26 de febrero de 2026.

SERVICIO DE EVALUACIÓN AMBIENTAL.

PATRICIA DEL PILAR TAPIA OLIVARES, Cédula Nacional de Identidad N° 12.717.949-2, chilena, casada, agricultora, mayor de edad, domiciliado en: Parcela 168, Quebrada de Cárcamo, Comuna de Illapel, Región de Coquimbo, dirección de correo electrónico: patypily@gmail.com , por APR Quebrada de Cárcamo Norte, estando dentro del plazo, vengo en presentar , RECURSO DE RECLAMACIÓN , en ejercicio del derecho de impugnación que me otorga la ley 19.300 , en sus artículo números : veinte ,veintinueve, treinta y treinta bis y en su Reglamento DS.40 /2013, en sus Artículos números setenta y ocho y setenta y nueve , en calidad de participante , cuyas observaciones han sido declaradas admisibles y técnicamente pertinentes ,en el proceso de evaluación ambiental y de participación ciudadana, ordenado por la Dirección Regional de Coquimbo del Servicio de Evaluación Ambiental, con fecha 09 de octubre de 2024, mediante Resolución Exenta 20240400189, de acuerdo a lo contemplado en el Artículo 30 bis, de la Ley Sobre Bases Generales del Medio Ambiente, con respecto a la Declaración de Impacto Ambiental “Continuidad Operacional Minera Tres Valles”,

**Imagen 1: CUADRO DE SUPERFICIES DE ÁREA DE EXPLOTACIÓN. PAPOMONO.
INFORMADO POR SCM.TRES VALLES./ 2010.**

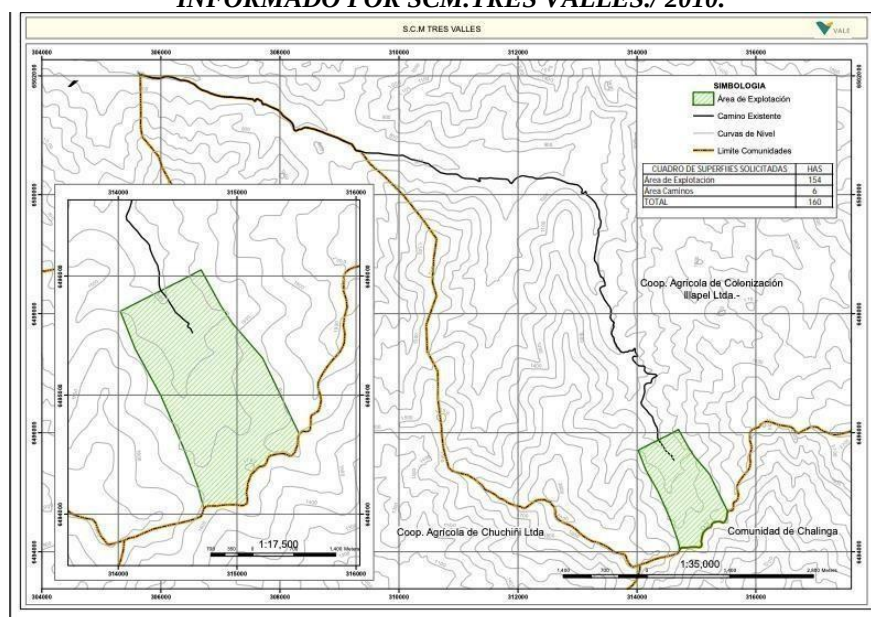
Sin embargo, de acuerdo con los antecedentes disponibles, el área de intervención directa del proyecto, en Cárcamo, en todas sus etapas, incluyendo la etapa de cierre, representa, un área de impacto directo de 160 hectáreas, (un 73,4% de lo declarado en la DIA) incluyendo área de explotación y caminos de la superficie de la cabecera de Quebrada de Cárcamo, proyecto minero Papomono, comuna de Illapel.

La DIA no presenta el área de impacto directo (área de explotación) de la mina Papomono en Quebrada de Cárcamo, que debe constituir la línea base del proyecto, previa a su modificación, en sus tres etapas: construcción, producción y cierre.

La evaluación ambiental debe recaer sobre el conjunto del área de explotación considerando la etapa de cierre, que debe realizarse en toda el área de intervención y la DIA en evaluación debió considerar la suma de los impactos de las modificaciones y el área de intervención.

Imagen 1: Superficie intervenida Quebrada de Cárcamo, según EIA Proyecto Minero Tres Valles.

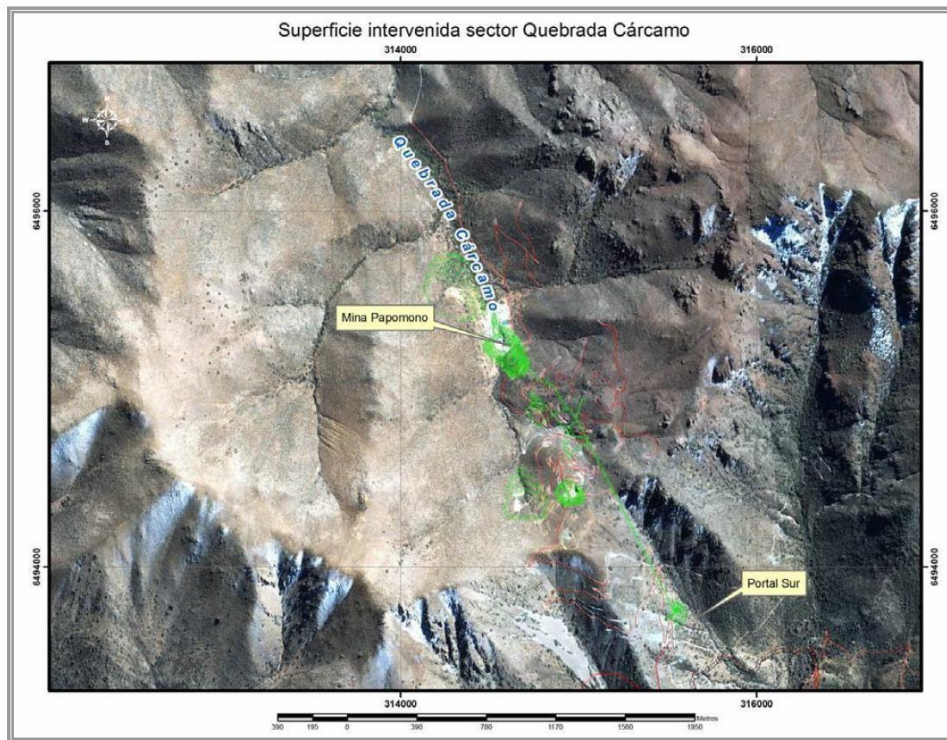
En consecuencia, la DIA en observación, no presenta evaluación de los impactos significativos y no significativos, directos e indirectos, sobre la quebrada y subcuenca de Cárcamo y comuna de Illapel, en la medida que omite la presentación de áreas de influencia y línea base en la principal área de impacto directo del proyecto y su modificación, con respecto a recursos naturales y medio humano, y por tanto no presenta la sumatoria de los impactos provocados por la modificación y el proyecto o actividad existente, omisión, que constituye un incumplimiento normativo, de los Artículos: 4;12;18;19; del DS. 40/2012 Reglamento SEIA. MMA.

Imagen 3: Área de estudio declarada para Medio Humano que termina en el límite norte del Depósito Norte.

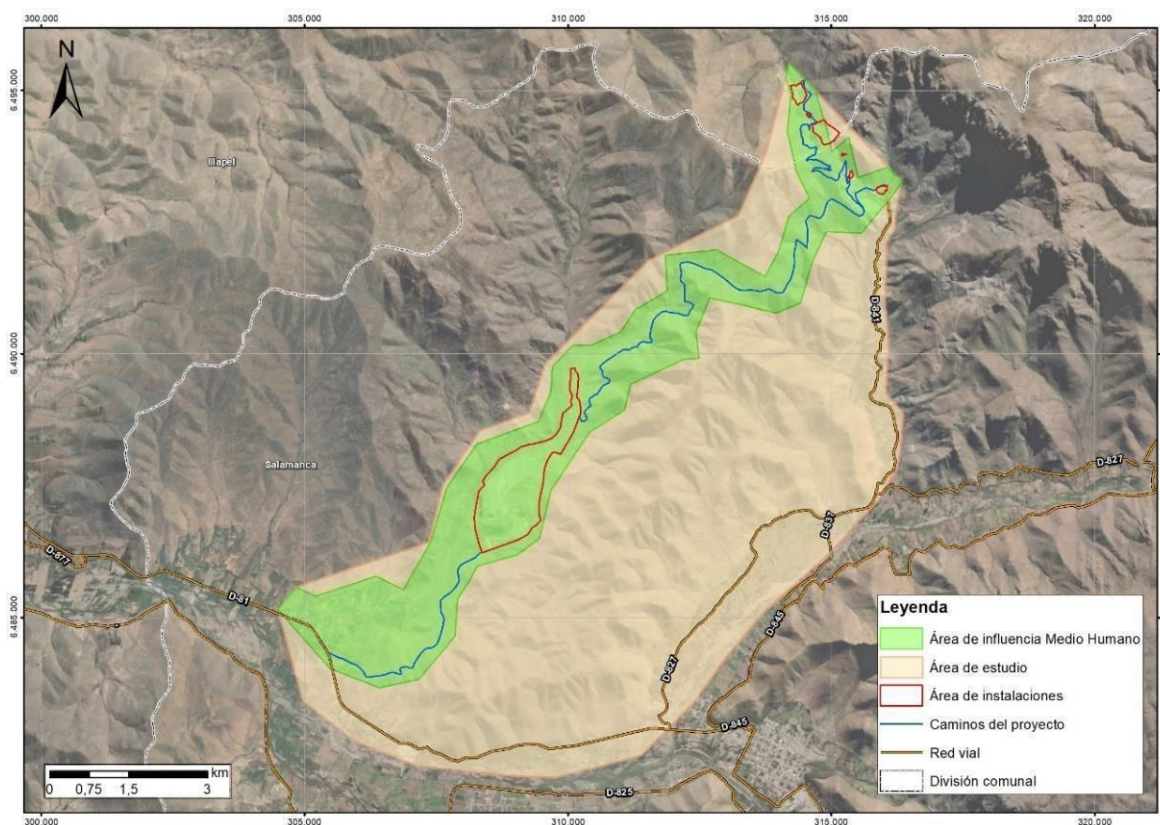
En base a lo planteado se observa, como omisión esencial, que el titular no presenta la Caracterización del Medio Humano, en la evaluación, con respecto al área de influencia directa e indirecta de la quebrada Cárcamo con la ruta D-815, la comuna de Illapel, considerando la población, recursos hídricos, economía local, y actividades agropecuarias.

Imagen 4: Plano Hidrogeológico Sector Papomono.

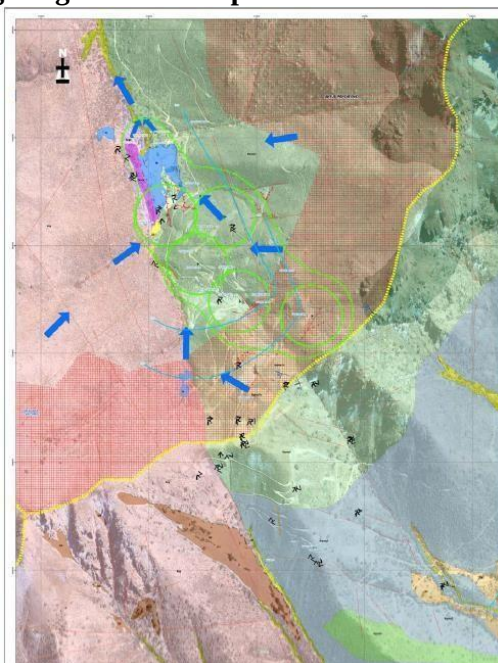
...Los flujos de agua de la Quebrada Cárcamo, donde se ubica la zona de Papomono, fluyen naturalmente hacia el Norte y, pese a encontrarse a un nivel topográficamente más elevado, las vertientes de la Quebrada Cárcamo no tienen equivalentes en la ladera Sur de la divisoria de agua, que da hacia la Quebrada Manquehua. No existe información escrita, ni observaciones oculares, que atestigüen la existencia de vertientes, manantiales u otros afloramientos de agua en la naciente de la Quebrada Manquehua.” (Capítulo IV Línea Base del E.I.A. Proyecto Minero Tres Valles, pág.42).

Imagen 5: Perfil hidrogeológico de la Zona de Papomono.

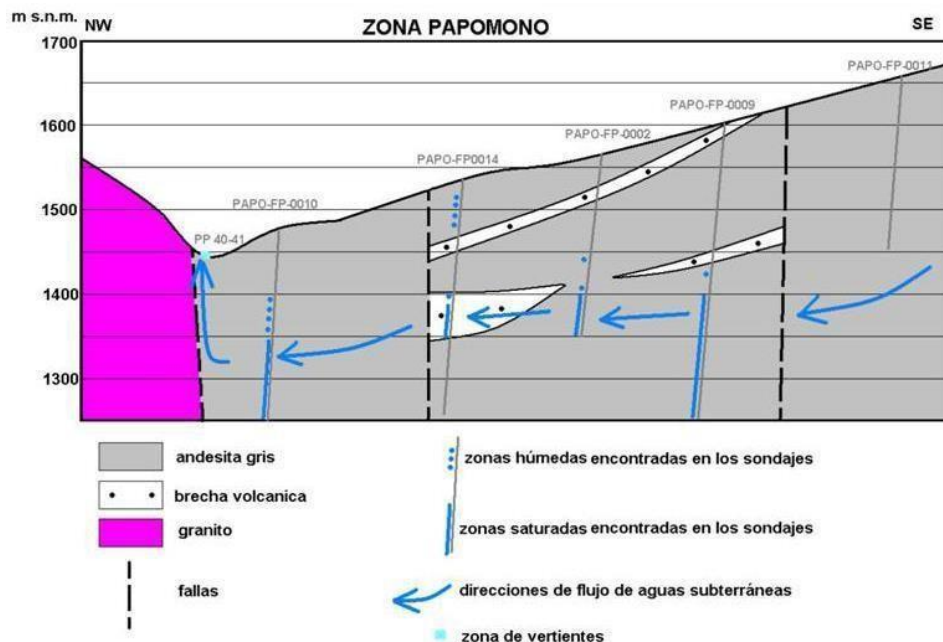
“Como se presenta en la Figura 4-18, se estima que en la zona de Papomono, en la Quebrada Cárcamo, existen uno o dos acuíferos, continuos, relacionados con estructuras tectónicas y/o la estratificación dentro de la andesita gris y/o de la brecha volcánica. El manto de estas estructuras es hacia Oeste-Suroeste y el espesor de agua puede llegar hasta 150 [m] (Figura 4-20). La zona de recarga se encuentra en la altura de 1.600 -1.700 [m.s.n.m.]” (Capítulo IV Línea Base del E.I.A. Proyecto Minero Tres Valles, pág.43 y 44).

Imagen 6: Perfil esquemático Quebrada Cárcamo y Quebrada Manquehua.

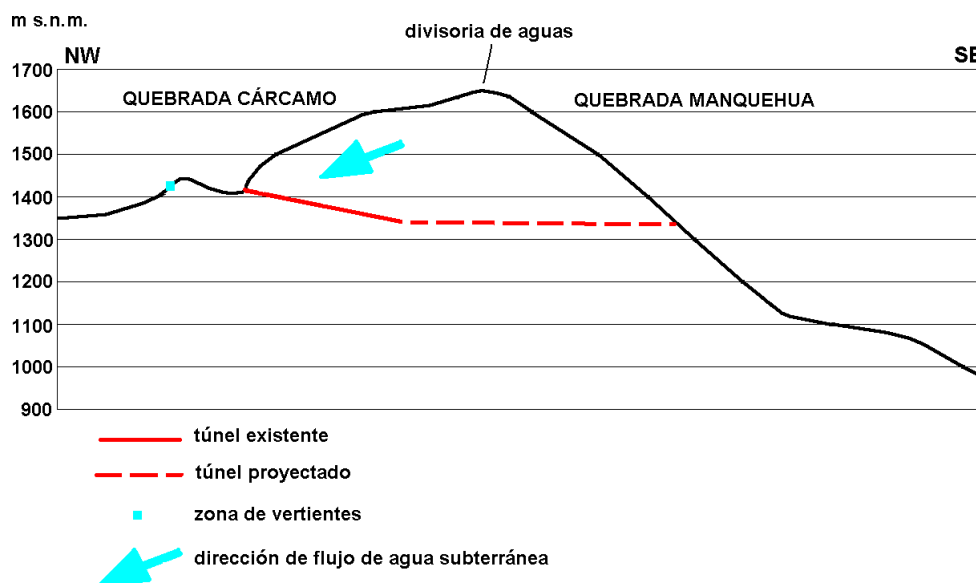
Corresponde, la reposición de los caudales a la Quebrada de Cárcamo de tal manera de no provocar impactos en cantidad y calidad al recurso.

Imagen 7: Plano Puntos de Monitoreo de Aguas Subterráneas (HGCA-1 en azul).

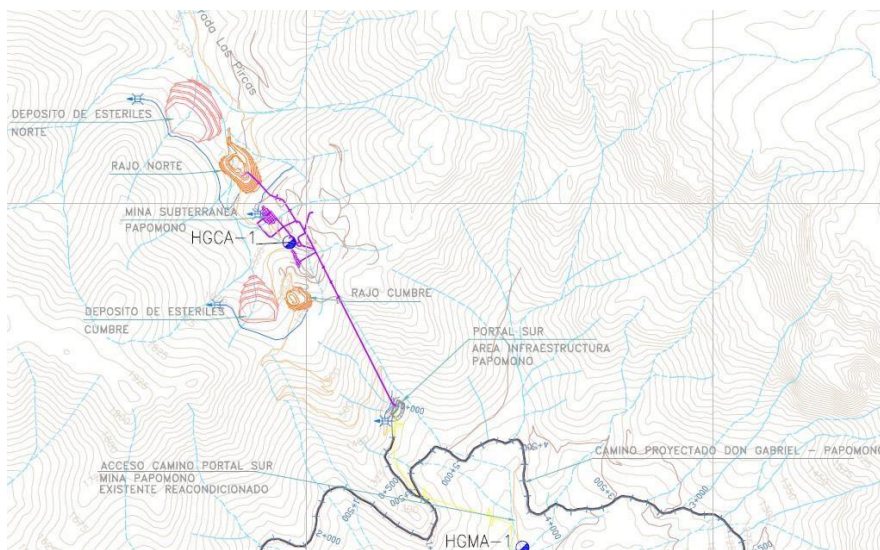
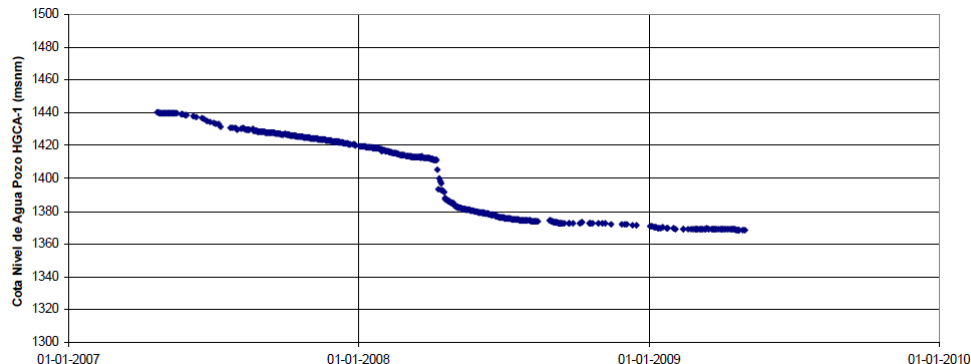
A continuación, se presenta un detalle de la figura 2-2 del Informe de Monitoreo Hidrogeológico de la Adenda 3, correspondiente al E.I.A. Proyecto Minero Tres Valles, donde se puede apreciar la ubicación del pozo HGCA-1, seguido de la figura que grafica el descenso de dicho pozo.

Imagen 11: Punto de Interés.

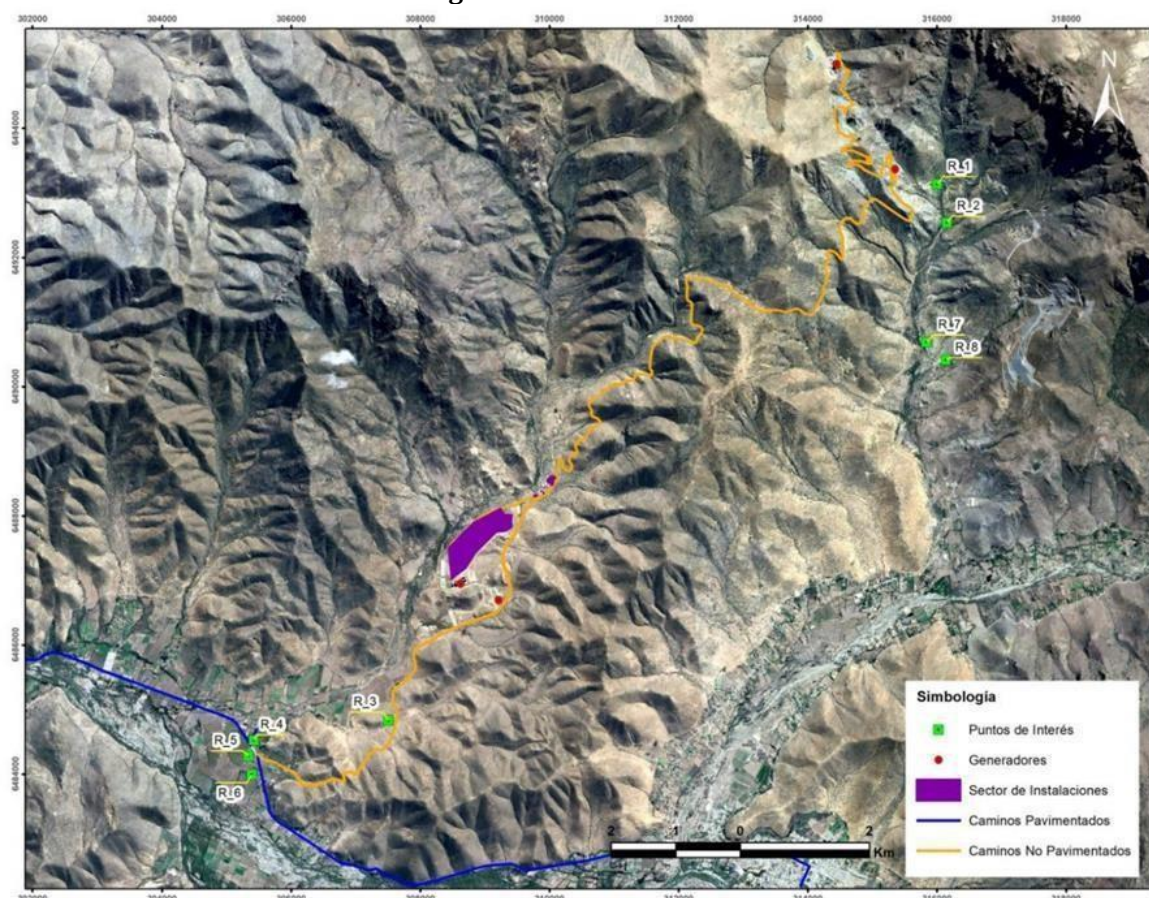
Por otra parte, la población instalada en la quebrada de la ruta D-815, no se consideró como punto de interés, sin tomar en cuenta tanto la población del área, como los cultivos que se producen en la misma y por la vegetación utilizada para pastoreo de ganado.

Imagen 12: Área de Influencia para Calidad del Aire.

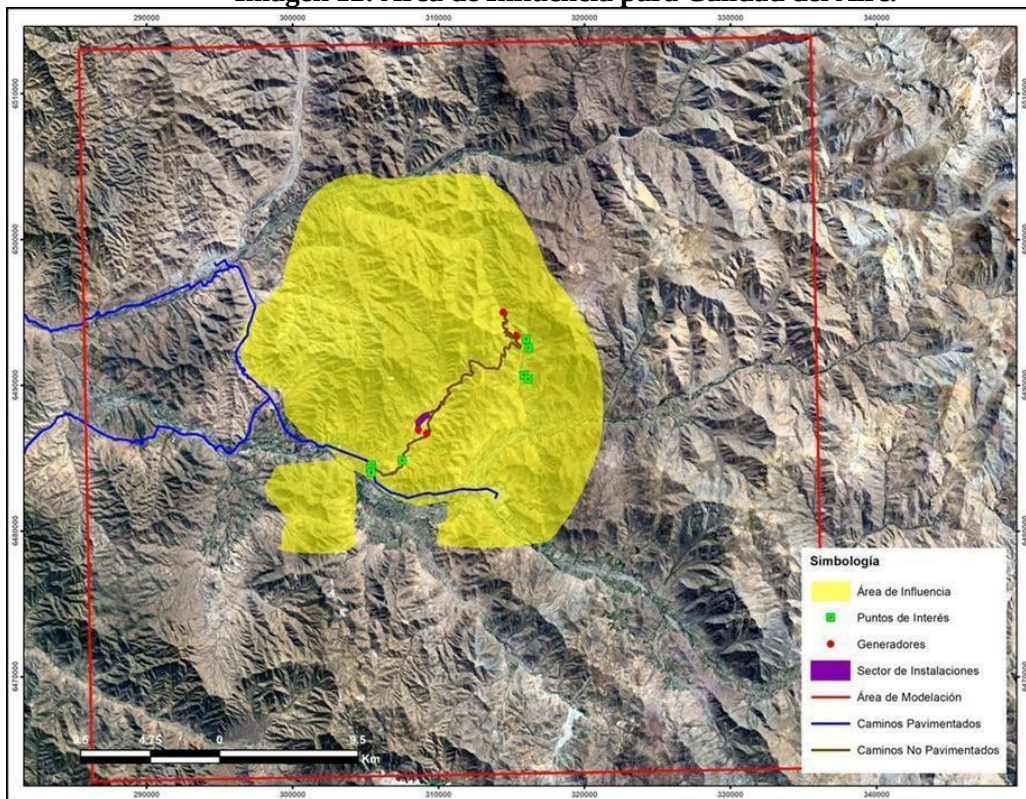
Finalmente, a pesar de que se estima no se han considerado las características particulares del área de la quebrada Cárcamo, igualmente el área aledaña a la ruta D-815 forma parte del Área de Influencia para la Calidad del Aire, lo que plantea la inquietud de cuál sería el área de influencia si estas características se consideraran.

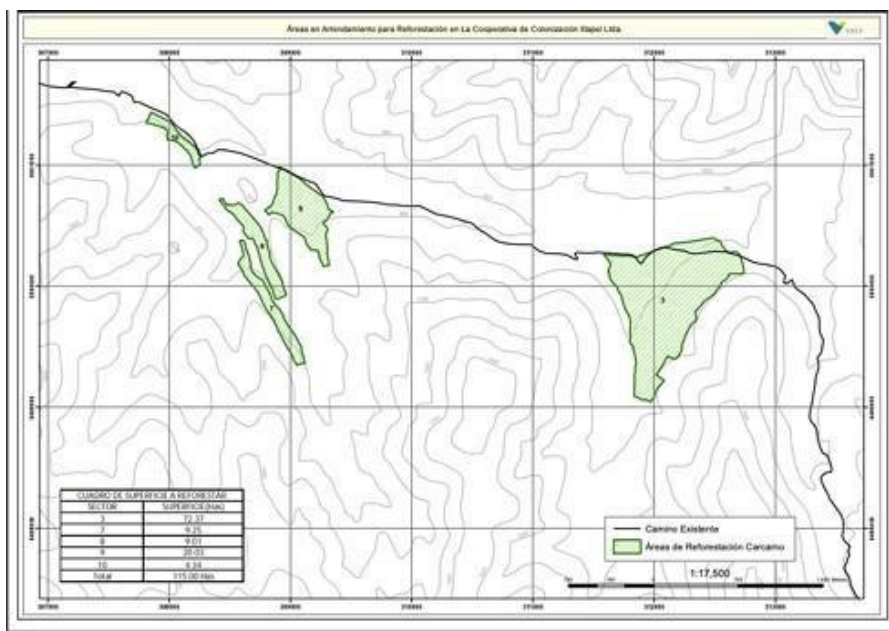
Se solicita la titular presentar, para la cabecera de la quebrada Cárcamo, un acabado plan de restauración de geomorfología, suelos y vegetación para la fase de cierre del proyecto que abarque todas las áreas intervenidas con rajes, botaderos, instalaciones, construcciones, etc., incluyendo un plan de monitoreo con duración, frecuencia, parámetros e indicadores de éxito.

Imagen 18: Ubicación puntos medidas de perturbación F7 y F11.

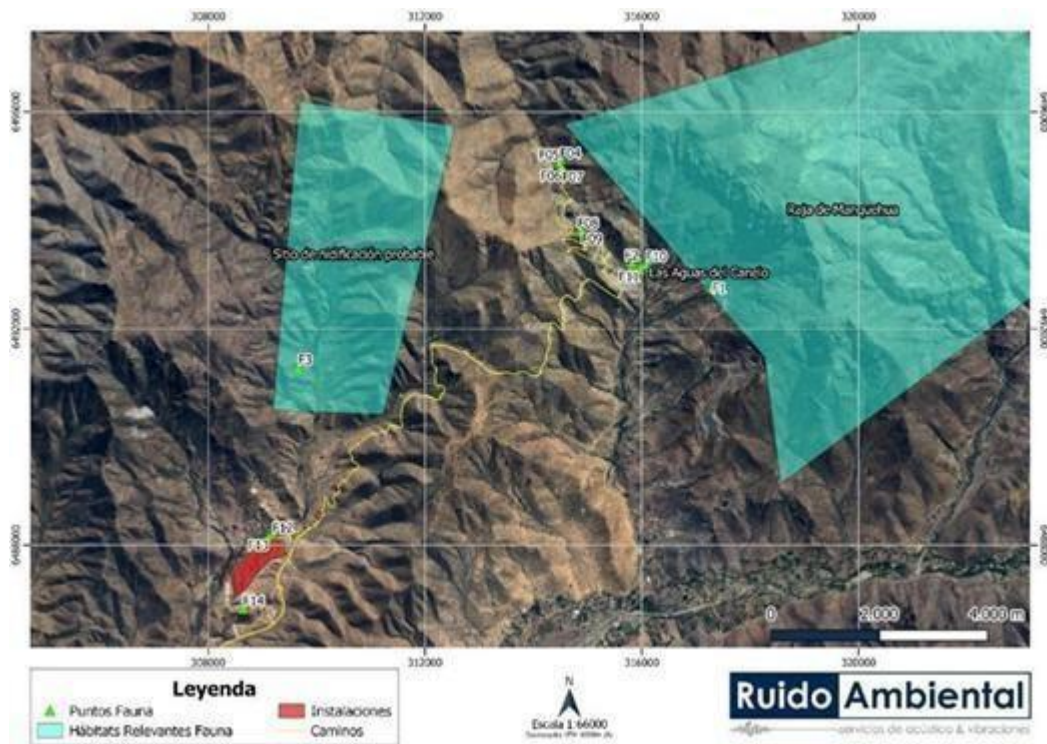
En el Capítulo 13, Tabla 6. “CAV-05. Perturbación Controlada” de la DIA el titular propone la perturbación controlada de fauna de un área encima del Rajo Norte. La perturbación controlada es un método que rige para especies de baja movilidad en sitios pequeños y para áreas de obras lineares de un ancho reducido. Además, es imprescindible contar con condiciones de hábitat directamente al lado de las áreas de perturbación. Todas estas condiciones no están dadas en el sitio que propone el titular para la perturbación controlada. En consecuencia, se debe ejecutar una relocalización a sectores más alejados (totalmente fuera del área de influencia de los impactos) y se requiere la detallada descripción del área de relocalización para asegurar sus condiciones de hábitat.
